# Øvre Husby, detaljregulering på Leka

## Behandling av merknader til reguleringsplan for Øvre Husby

Varsel om offentlig ettersyn og høring. Høringsperiode 15. 12.2023 til 02.02.2024. Planforslaget ble vedtatt lagt ut på høring av kommunestyret 30.11.2022

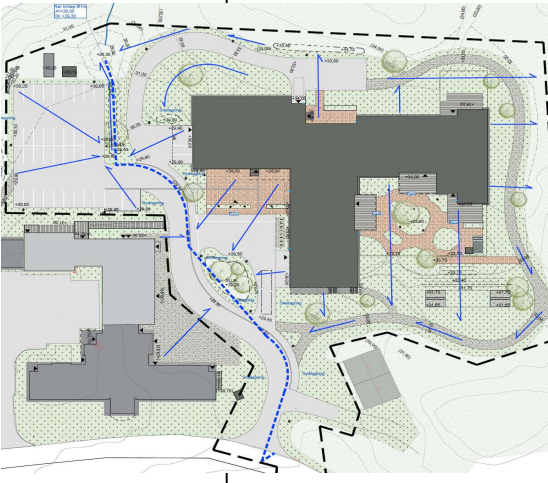
<p><b>Statsforvalteren i Trøndelag (SFT),</b> datert 29.01.2029</p>	<p><b>Innsigelse til reguleringsplanen, Helse og omsorg I</b></p>	<p><b>1. Med hjemmel i PBL § 5-4 og med henvisning til rundskriv T-2/16 kapittel 3.1 støy og T-1442/2021, har Statsforvalteren som sektormyndighet for støy og folkehelse innsigelse til planen inntil støybestemmelsene sikrer kvalitetskrav i henhold til T 1442-21.</b></p>	<p><b>Innsigelse imøtekomes og innsigelse innarbeides i bestemmelsene § 2.8:</b> ". «Støygrenser som angitt i Miljøverndepartementets retningslinjer, T-1442/2021, tabell 2, eller til enhver tid er gjeldende kvalitetskrav skal legges til grunn for bruksendring av bebyggelse eller etablering av ny bebyggelse innenfor planområdet."</p>

<p>Bestemmelsen § 2.8 henviser til hele retningslinjen for støy, T 1442/21. Henvisning er kun til retningslinjen generelt vil ikke gjøre kvalitetskravene i T 1442/21 bindende til planen. For å unngå usikkerhet om fortolkning av retningslinjen må det tas inn konkret hvilke støygrenser som gjelder, og som minstekrav kan det henvises til tabell 2 i gjeldende T-1442/2021.</p> <p>Vi ber om at ved forlag til løsning av innsigelsen legges ved støykart som viser at kvalitetskrav for uteoppholdsareal og støyfølsom bebyggelse kan ivaretas for B/K/FT.</p>	<p>Se svar på Innsigelse til reguleringsplan, punkt 1, over.</p> <p>Støykart som viser avgrensingen av B/K/F/T,</p>  <p>Ved bruksendring av dagens helsetun til boligformål, eller etablering av ny bebyggelse med boligformål, vil ny boligbebyggelse som er berørt av støy over 55 dB, måtte oppgraderes/prosjekteres i henhold til kvalitetskrav i T-1442/2021.</p> <p>Ved opparbeidelse av ny boligbebyggelse inntil Skeisveien bør det tas nye støymålinger, ettersom støyen fra Skeisveien ikke oppleves som skjemmende. I eksisterende helsetun er det eksempelvis mest attraktivt å ha rom ut mot Skeisveien der støykartet viser at dagens helsehus har støyverdier over 55 dB.</p>
